**RESPUESTA A LAS CONSULTAS DE LOS POSTORES DE LA LPI N° 001-2018/JICA-  
SEDAPAL, LICITACIÓN PÚBLICA INTERNACIONAL PARA LA ADQUISICIÓN DE  
HIDROJETS PARA EL PROYECTO LIMA NORTE II**

**I. ADQUISICIÓN DE HIDROJETS**

**RESPUESTA A LAS CONSULTAS ADICIONALES DE LOS POSTORES DE LA LPI N° 001-2018/JICA-SEDAPAL, LICITACIÓN PÚBLICA INTERNACIONAL PARA LA ADQUISICIÓN DE HIDROJETS PARA EL PROYECTO LIMA NORTE II**

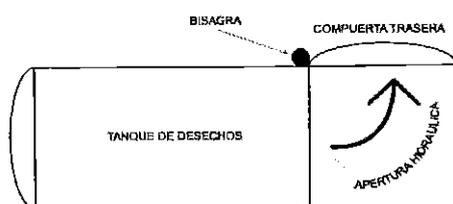
Ítem 1 y 2, 7.3 Capacidad del tanque de desechos. Se indica capacidad mínima de 7.5m<sup>3</sup> para el ítem 1 y de 3.8m<sup>3</sup> para el ítem 2.

Favor confirmar que la capacidad se refiere a capacidad neta, independientemente de la capacidad geométrica del tanque o volumen total.

RESPUESTA N°-58

Ver respuesta a consulta N° 06. Se refiere a la capacidad neta de desechos independientemente de la forma geométrica del tanque.
